Prosjekt KLDRA – Sluttrapport

Sluttrapport - åpen

Dato: 1. november 2021

Lars Engsund
Prosjekt KLDRA/WSP

Figur 3.4 – Dreneringssystemet i KLDRA

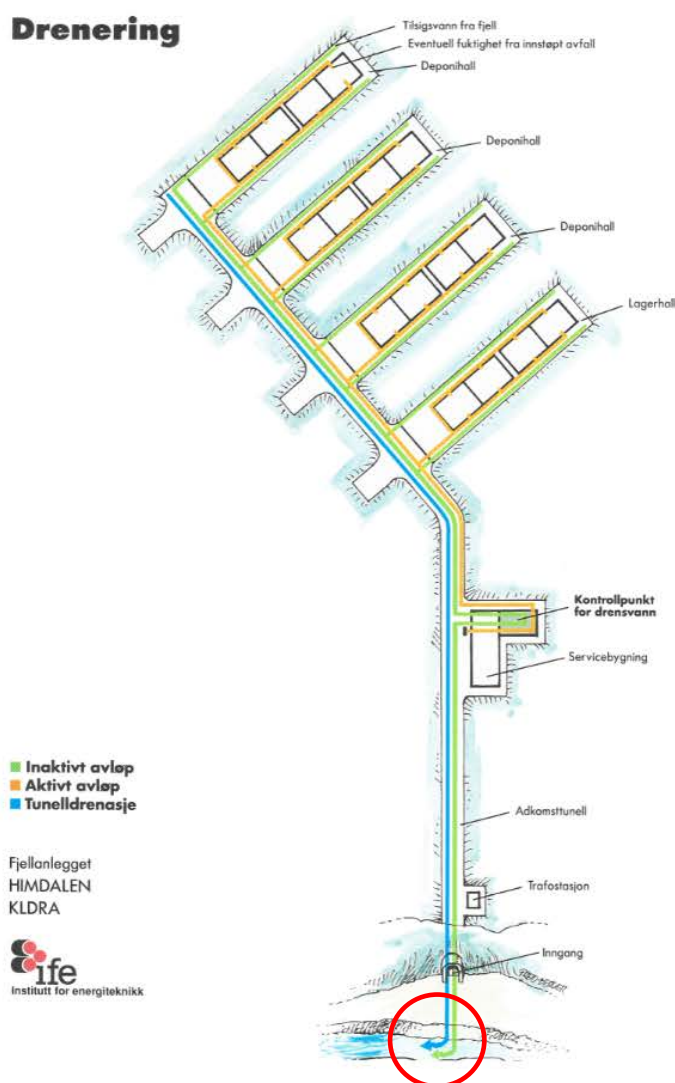
Dreneringssystemene er vist i figur 3.4, legg merke til den røde sirkelen som markerer dreneringsutslippspunktet fra KLDRA.

Imidlertid har inaktiv tank vært tørr siden 2013 og det ser ikke ut til at det passerer vann gjennom dreneringsrørene i pukklaget. Inaktivt vann vil mest sannsynlig passere gjennom sprekker i vegg mellom de fire hallene og adkomsttunnelen og ut fra KLDRA gjennom pukklaget [24].

Som nevnt ovenfor er det imidlertid tydelige tegn på at inaktiv drenering ikke fungerer etter hensikten. Se nærmere i kapittel 7 – Teknisk tilstandsanalyse.

I fremtidig arbeid med fornyet SAR må vanninfiltrasjonshastigheten i KLDRA analyseres nøyere. Tetting av sprekker vil være effektiv i en viss periode, men på sikt bør infiltrasjonshastigheten være lik den som ble målt og beregnet under byggingen av anlegget [9].

Figur 4.1 – Tritium i kummer og grunnvann ved KLDRA

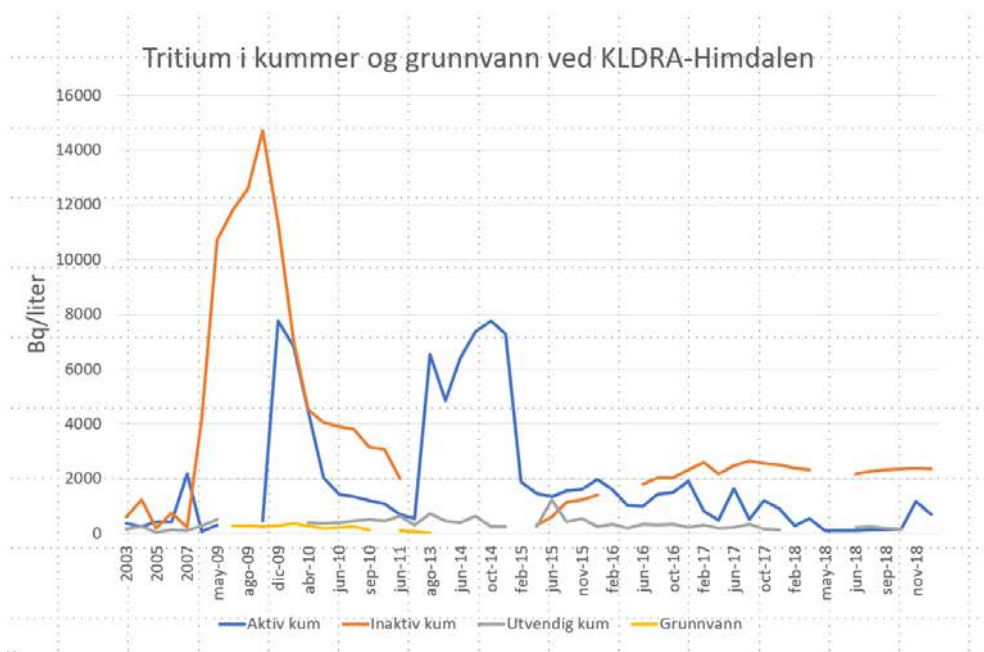
En økning i H-3-konsentrasjonen i det inaktive dreneringsvannet ble observert i 2009 og varte i omtrent 2 år. Konsentrasjonen i det inaktive dreneringsvannet i hall 4 var 92.000 Bq/l i august 2009, mens konsentrasjonen i annet inaktivt dreneringsvann var veldig lavt. Derfor er det klart at toppen i H-3-konsentrasjonen i det inaktive dreneringsvannet (målt i inaktiv kum) kom fra hall 4.

Linjen for H-3-konsentrasjonen i det inaktive dreneringsvannet mangler data fordi det noen ganger ikke er vann i inaktiv kum. For øyeblikket oppdages det ikke vann i inaktiv kum, mens aktiv kum (volum 10 m³) tømmes 1-3 ganger pr år, se kapittel 3 - anleggsbeskrivelse.

Når det ikke samler seg vann i inaktiv drenering, er det sannsynlig at vannstanden i det 60 cm tykke laget med puk i hallen er under nivået på dreneringsrørene.
